## **Stellungnahme zu den Berichten**

**„Beurteilung der Möglichkeit einer Rückholung der LAW-Abfälle aus der Schachanlage Asse“**

## **Arbeitsgruppe Optionenvergleich**

**Stand: 27.11.2009**

**Abbildung 1** – Senkrechter Kammerlängsschnitt mit den Bauabschnitten 1 bis 3:

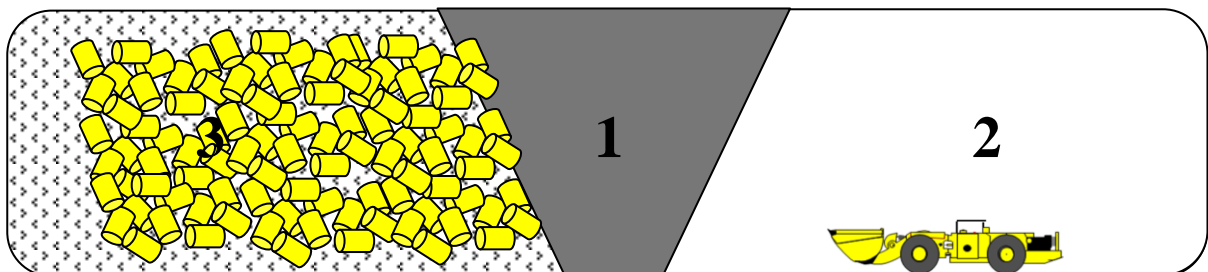
Es scheint fraglich, dass alle Verfahrensvarianten betrachtet worden sind. Beispielsweise wäre es denkbar, senkrecht zur Kammerlängsachse abschnittsweise die Kammern zu leeren und zu betonieren, von der Kammermitte ausgehend (Siehe Abbildung 1):

- 1 – Leerfördern eines Prismas von trapezförmigem Querschnitt aus der Kammermitte unter Einhaltung standsicherer Böschungen. Anschließend Verfüllung mit Sorelbeton zur Schaffung eines Tragelementes.
- 2 – Leerfördern eines randlichen Abschnittes. Danach Ausbetonierung mit Sorelbeton.
- 3 – Räumung und Verfüllung des verbliebenen Abschnittes mit Sorelbeton. (Abschnitte 3 und 2 eventuell auch gleichzeitig möglich).

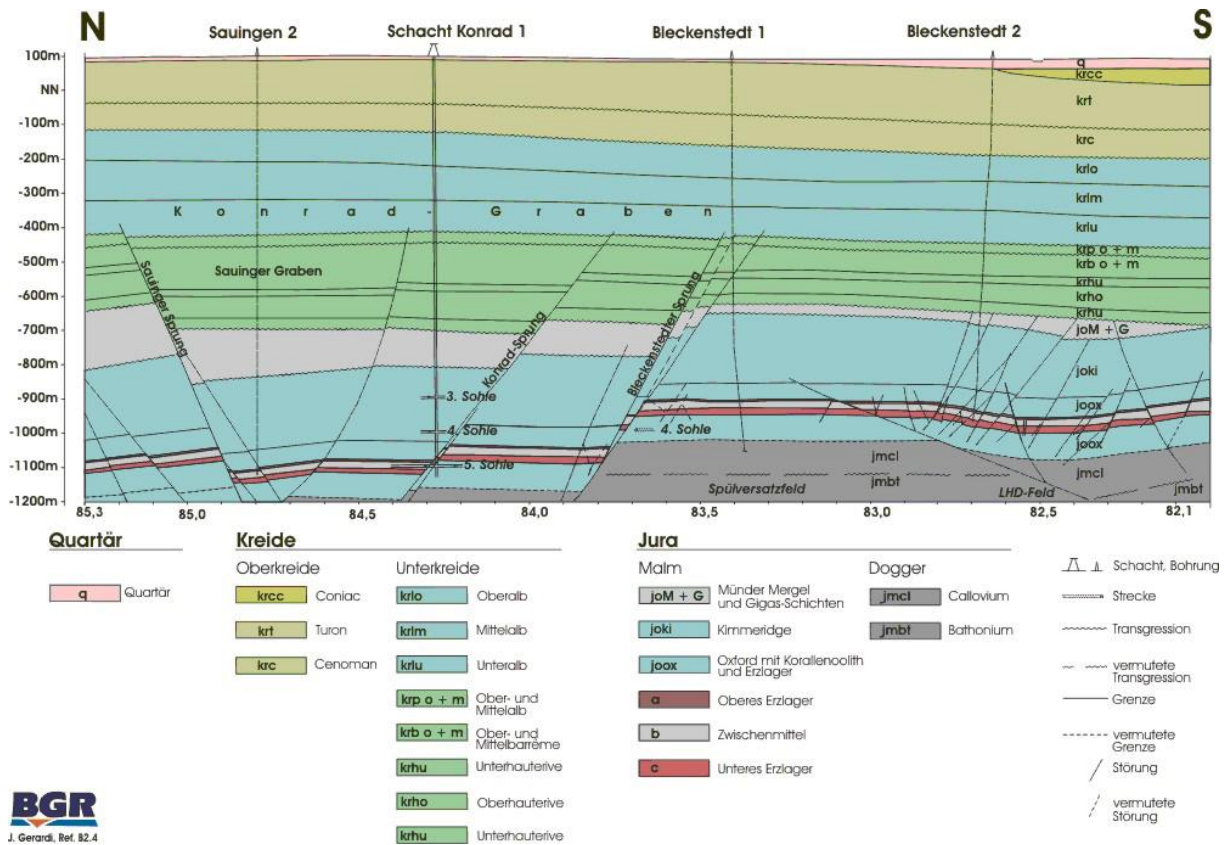
So wird beispielsweise referiert, dass sich das Schollensegment des Harzes erst seit dem Coniac (Oberkreide) aus seiner Umgebung herauszuheben begann. Zwischen dem Harz und der Subherzynen Senke kamen so seit der Oberkreide an der Nordrandstörung vertikale Versetzungsbeträge von rund 7 Kilometern zustande. Es ist daher schlechterdings nicht vorstellbar, dass die Unter- und Oberkreideschichten, die den Gifhorner Trog und das genehmigte Endlager Schacht Konrad diskordant überlagern, von Bruchtektonik verschont worden sein könnten. Hieraus ergeben sich neue Gesichtspunkte für die Barrieren-Integrität des Endlagers Konrad und damit indirekt auch für die Rückhol-Optionen für die Asse, soweit die Abfälle in Schacht Konrad endgelagert werden sollen.

Die neuen Erkenntnisse, dass sich der Asse-Sattel noch im jüngeren Tertiär und Quartär herausgehoben haben soll, werfen erneut die Frage auf, ob Endlager in den norddeutschen Salzstöcken über geologische Zeiträume exhumiert werden können. Sie machen deutlich, dass Endlager so tief wie möglich angelegt werden sollten.

Abbildung 3 – Kuppenabbau im Carnallit, Unterbreizbach.

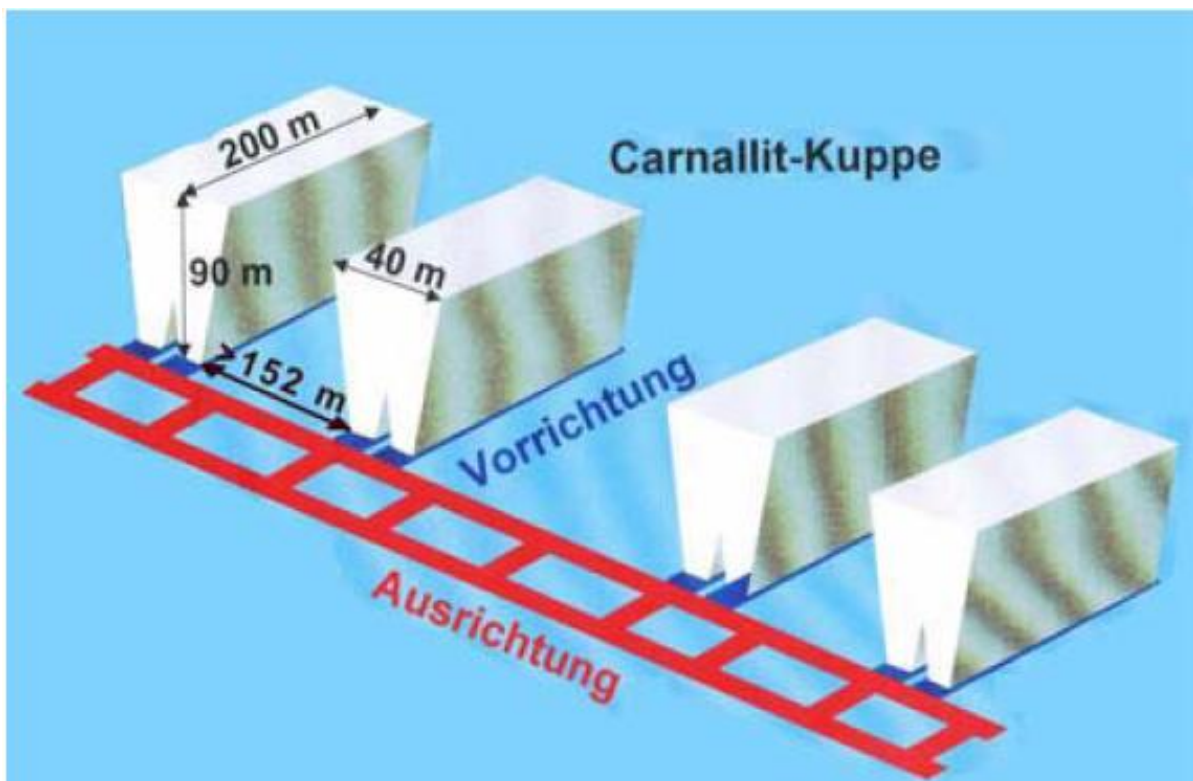
Diese Aussage ist nicht plausibel, weil im Kalibergbau die Herstellung noch wesentlich größerer Hohlräume Stand der Technik ist. So werden z.B. In der Kaligrube Unterbreizbach sogar im Carnallit routinemäßig Abbaue von 90 m Höhe, 200 m Länge und 40 m Breite aufgefahren (Abbildung 3)
